Zeitschrift: Schweizerische Bauzeitung
Herausgeber: Verlags-AG der akademischen technischen Vereine
Band: 89/90 (1927)
Heft: 3

Wettbewerbe

**Wettbewerb für eine evangelische Kirche
mit Kirchgemeindehaus in Frauenfeld.**

IV. Preis ex aequo (3. Rang, 1500 Fr.). Entwurf Nr. 31 „Johannes“. Architekt Fr. Hess, Professor an der E. T. H., in Zürich.

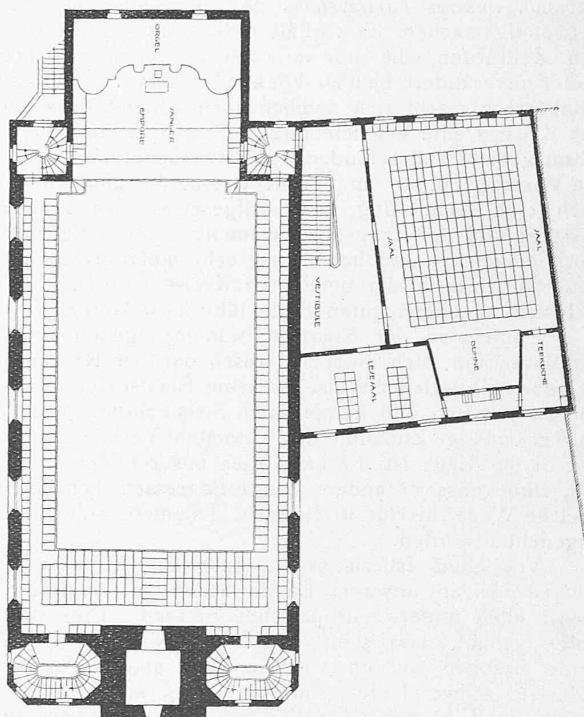
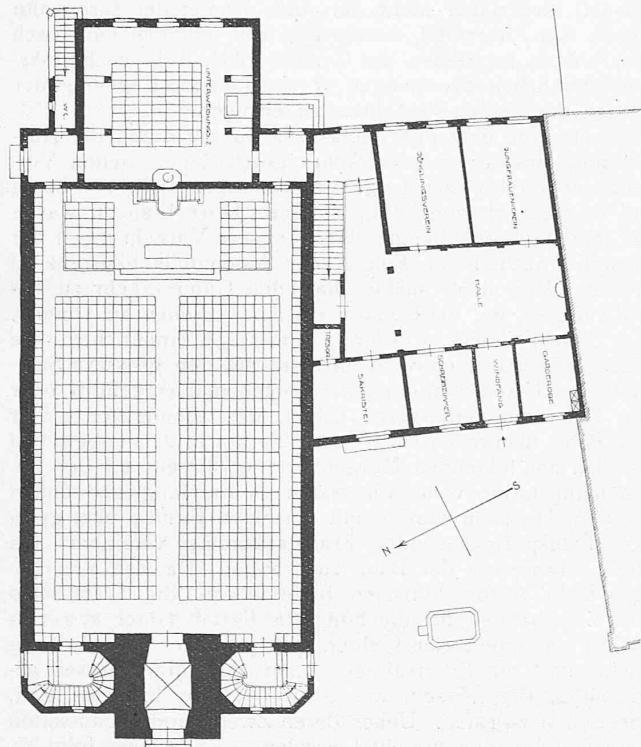
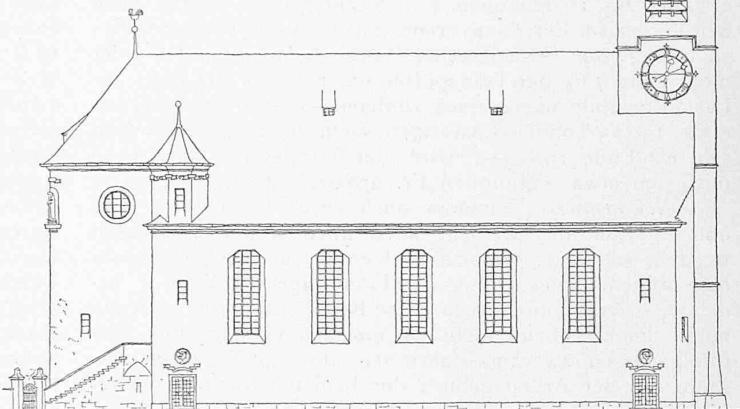
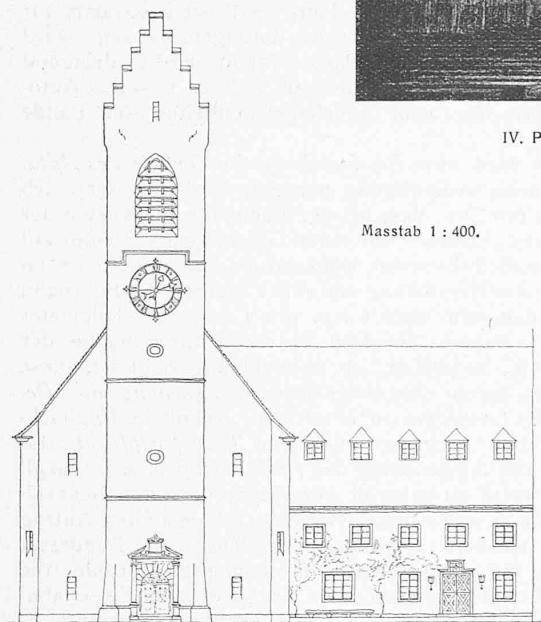
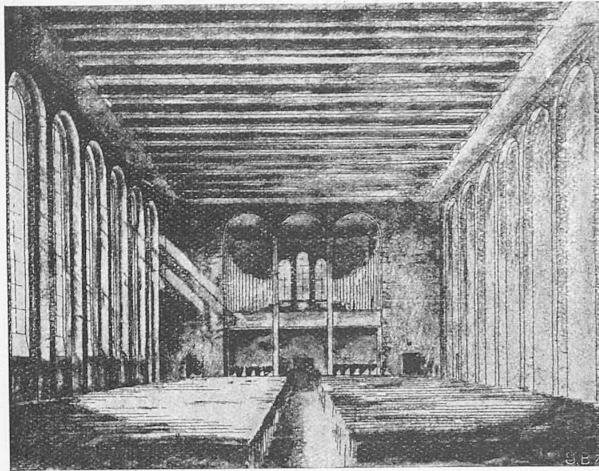
Nr. 31 „Johannes“. Die Stärke dieses Projektes liegt in seinem freundlich-klaren und energisch zusammengefassten Innenraum; besonders die Seitenemporen gut. Die Kanzel von der Sängertribüne nicht sichtbar; doch enthält diese keine Sitzplätze. Orgelprospekt und Stuckgewölbe etwas katholisch-barock; die Decke wäre ausserdem noch auf ihr akustisches Verhalten zu untersuchen. Das Aeußere bei weitem weniger ansprechend und etwas zusammen gestückelt: der chorartige Teil mit den spielerischen Seitentürmchen erinnert an romanische, die Langseite an barocke Vorbilder, während der Turm gotisch bleibt.

IV. Preis ex aequo (3. Rang, 1500 Fr.). Entwurf Nr. 32 „Der alte Turm“.

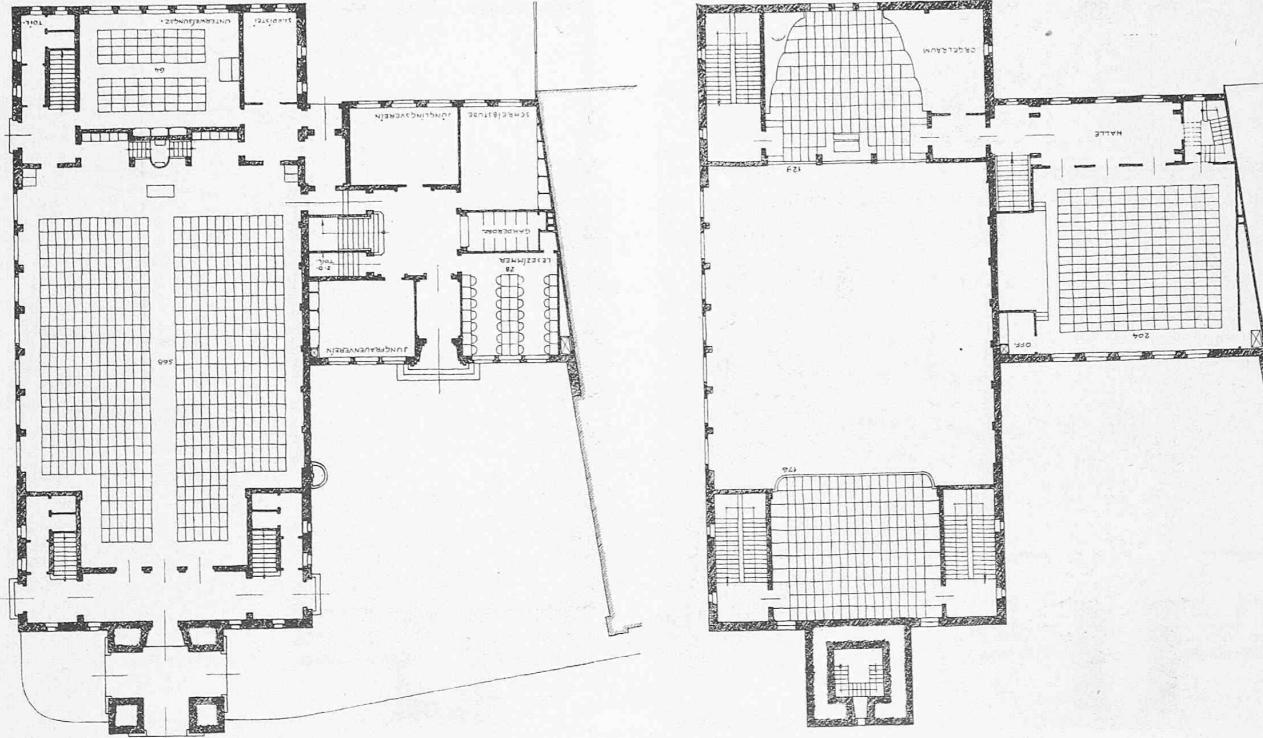
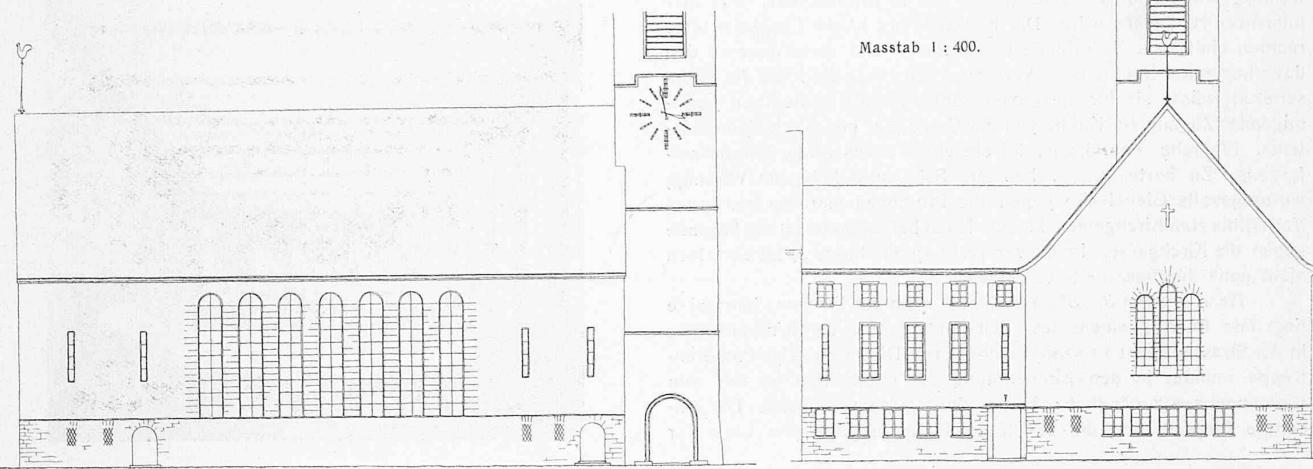
Nr. 32 „Der alte Turm“. Dunkler Mittelraum im Kirchgemeindehaus, sonst guter Grundriss. Bei Bereitstellung des erforderlichen Platzes zur

Aufstellung des Sängerchores würde die Sitzzahl in der Kirche unter das verlangte Minimum sinken. Die Querdurchbrechung des Turm-Erdgeschosses ist unnötig. Die Kanzel ist unter die Stirnwand gerückt und von der Empore unsichtbar. Die Pfeiler von der Orgelempore wirken dürftig. Ziemlich reizlos ist das Äussere des Gemeindehauses und die trockene Formensprache im allgemeinen, gut die kubische Gesamtwirkung mit dem langen First und stattlichen Giebel.

WETTBEWERB FÜR DIE
EVANGELISCHE KIRCHE
FRAUENFELD.
Ankauf (600 Fr.)
Entwurf Nr. 30 „Storch“.
Arch. Heinr. Labhart in Zürich.

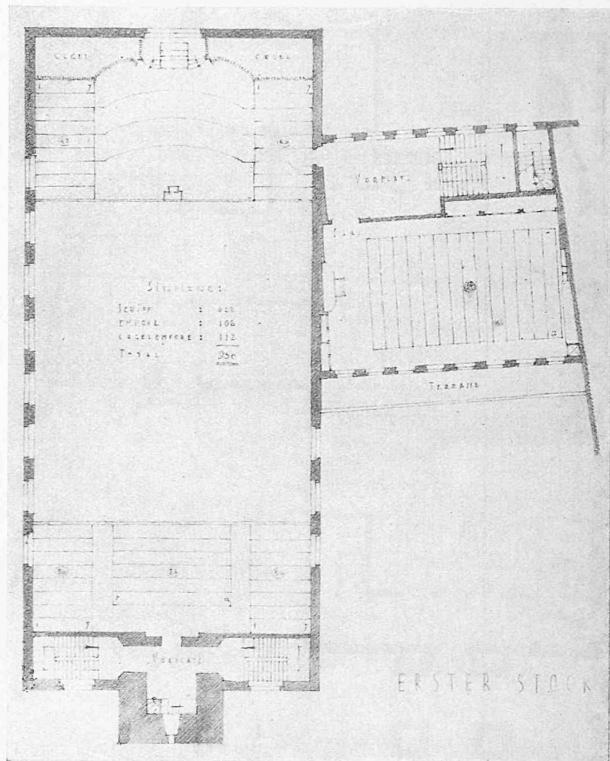
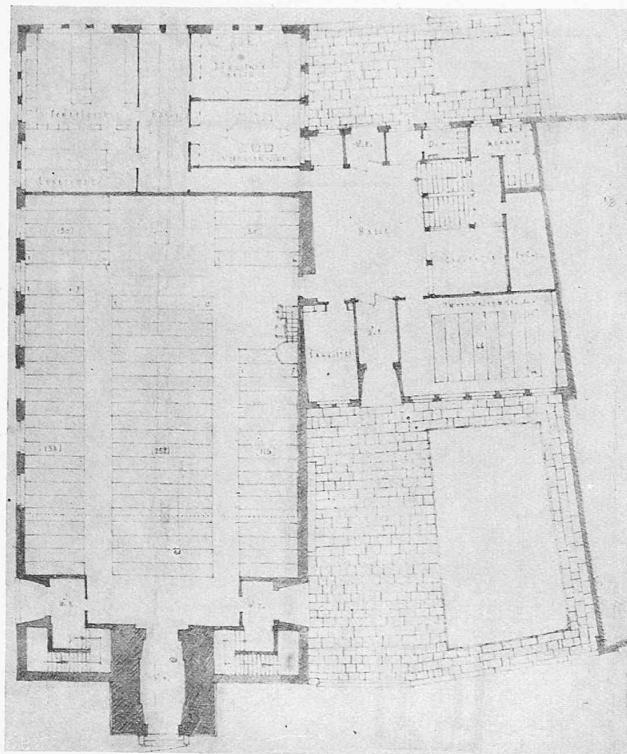
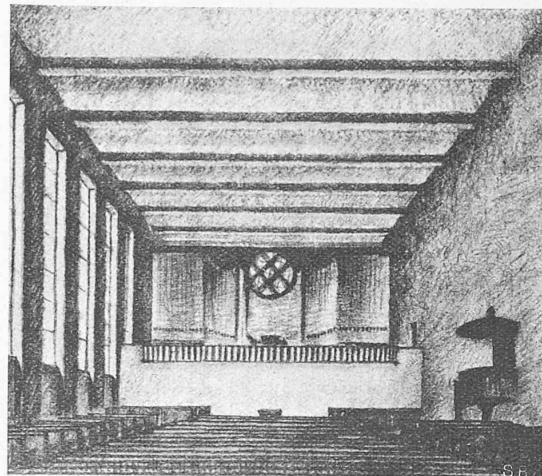
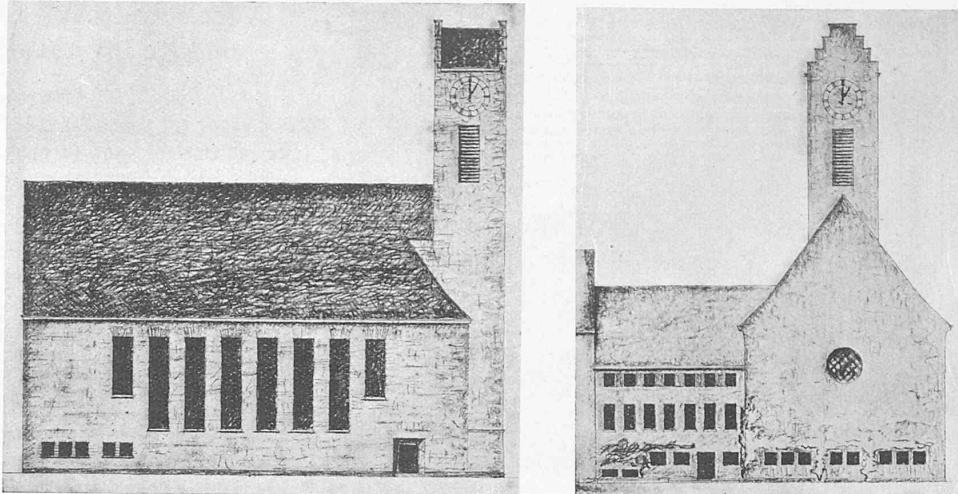
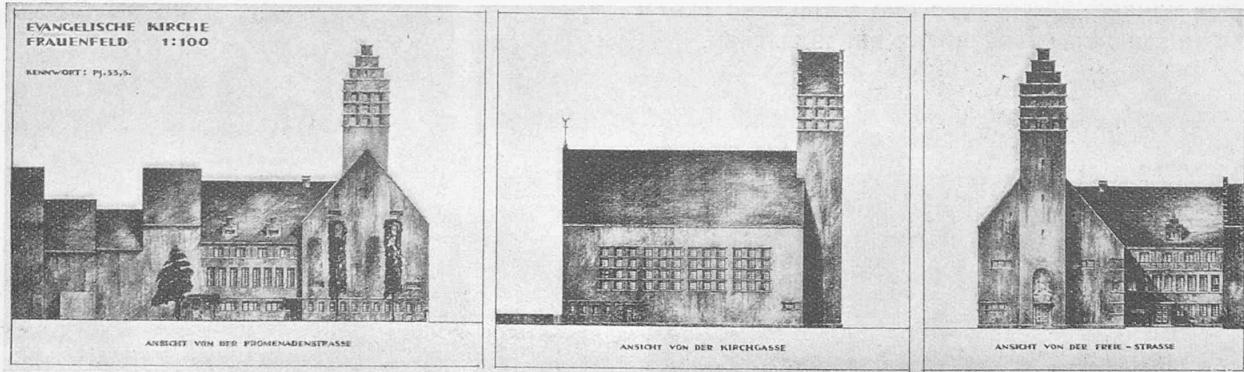
Nr. 30 „Storch“. Gemeindehaus gut; doch gehört das Unterrichtszimmer an die Sonnenseite und in Kirchnähe, was hier unschwer zu ändern wäre. Die Kanzel bleibt an der Langseite ohne rechten Halt; sie desorientiert den Raum und steht quer zu den vorliegenden Bankreihen. Versetzte man sie in die Mitte der Stirnseite, so würde sie für die grosse Sängerempore unsichtbar. Ungenügender Zugang zur Kirche von der Chorseite, nur durch Gemeindehaus. Einfache, energische, im einzelnen etwas grobe Gesamtauffassung. Zu harte, grosse Fenster. Sehr gute kubische Wirkung, wirkungsvolle Giebelseite gegen die Promenadenstrasse und gutes Verhältnis zum Kirchgemeindehaus. Nicht befriedigend ist die Fassade gegen die Kirchgasse. Im ganzen recht sympathisches, im einzelnen nicht ganz durchgearbeitetes Projekt.

Ankauf (400 Fr.). Entwurf Nr. 6 „Psalm 33, 3.“
Architekten Gebr. Bräm in Zürich.
Fassaden 1 : 900. Grundrisse 1 : 400.

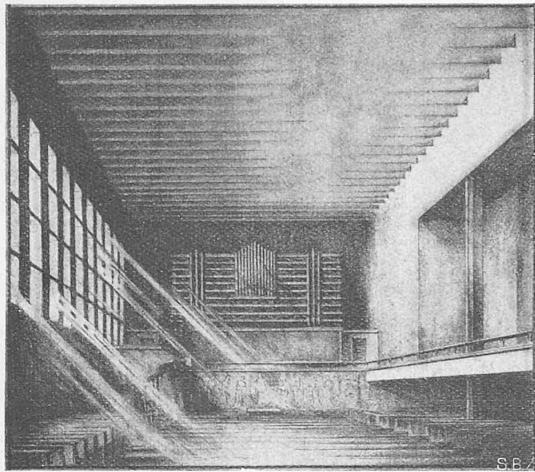
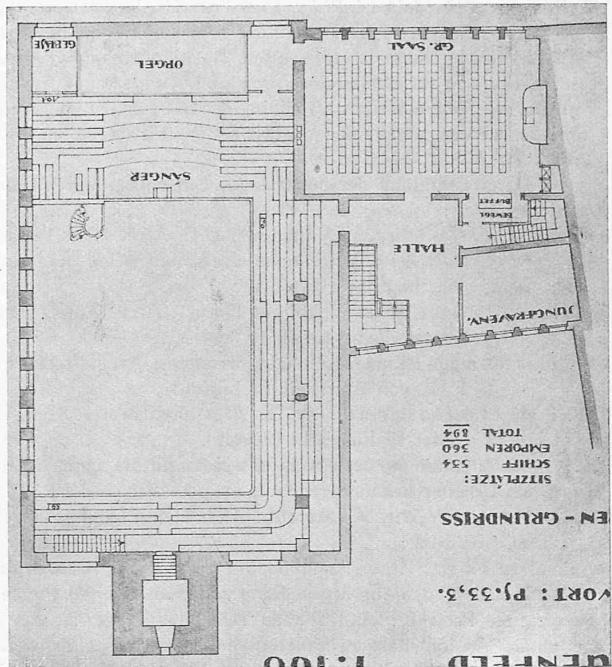
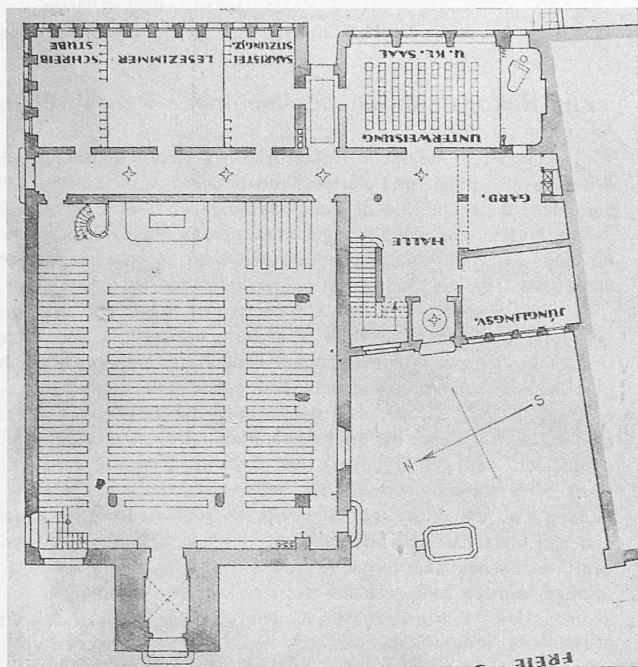
Nr. 6 „Psalm 33, 3“. Der Giebel nach der Promenadenstrasse liegt fast im Alignment des „Schwert“, sodass der Kirchenkörper in der Straßenflucht zu sehr verschwindet. Die turmseitige Emporentreppe mündet in den Kirchenraum, die chorseitige ist nur vom Gemeindehaus zugänglich: beides durchaus ungenügend. Die einseitige Empore und die davon abhängige exzentrische Lage der

Kanzel ist richtig empfunden, die durch die einseitige Belichtung ohnehin gegebene Asymmetrie wird damit konsequent weitergeführt. Die Kanzel ist auch von der Sängermope sichtbar. Gutes kubisches Empfinden; würdige, etwas lastende Gesamterscheinung.
